改善箇所説明図

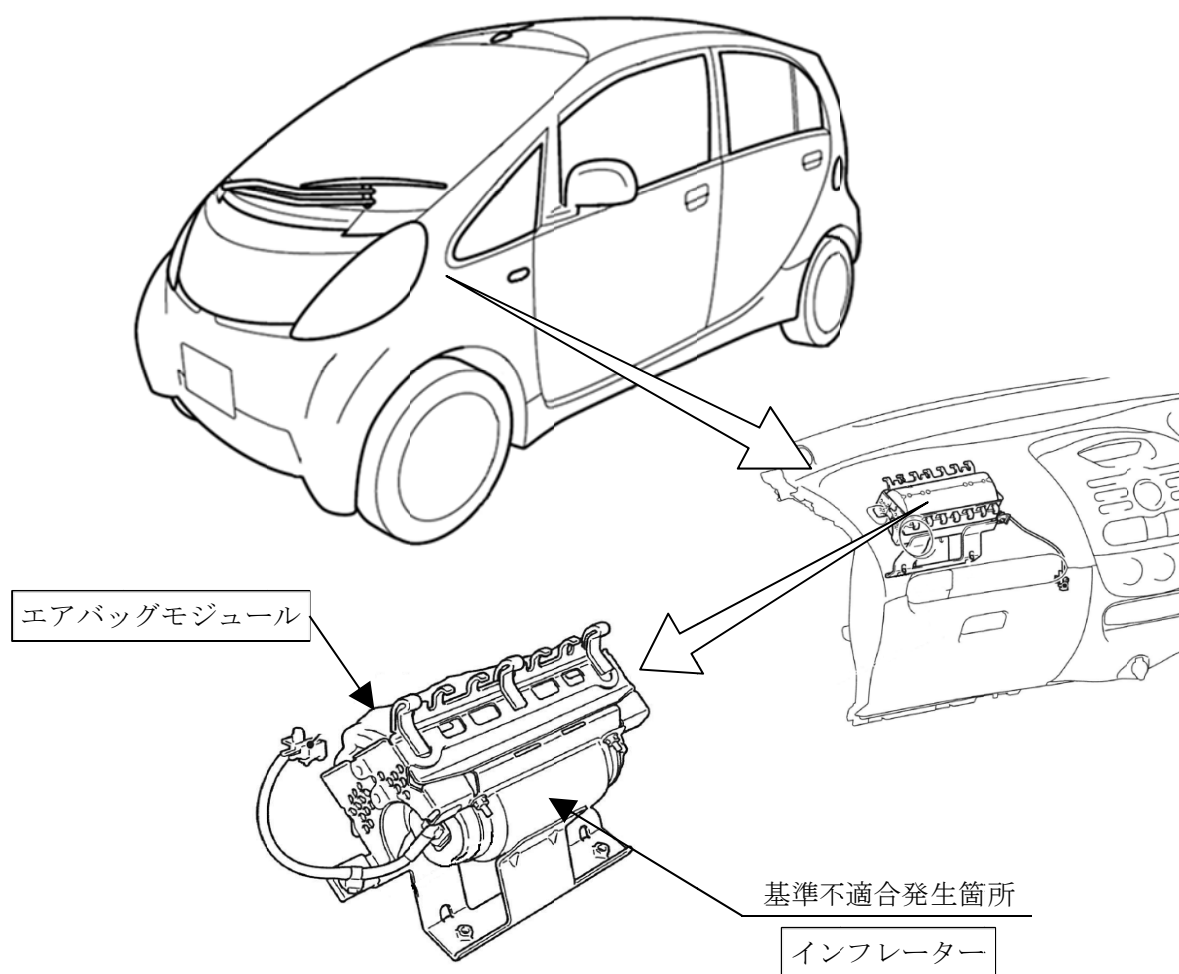
助手席用エアバッグのインフレーター(膨張装置)において、ガス発生剤の吸湿防止が不適切なため、温度および湿度変化の繰り返しによりガス発生剤が劣化することがある。このため、エアバッグ展開時にインフレーター容器が破損するおそれがある。

全車両、エアバッグインフレーターまたはエアバッグモジュールを対策品と交換する。

注：図中の 内は、交換する部品を示す。
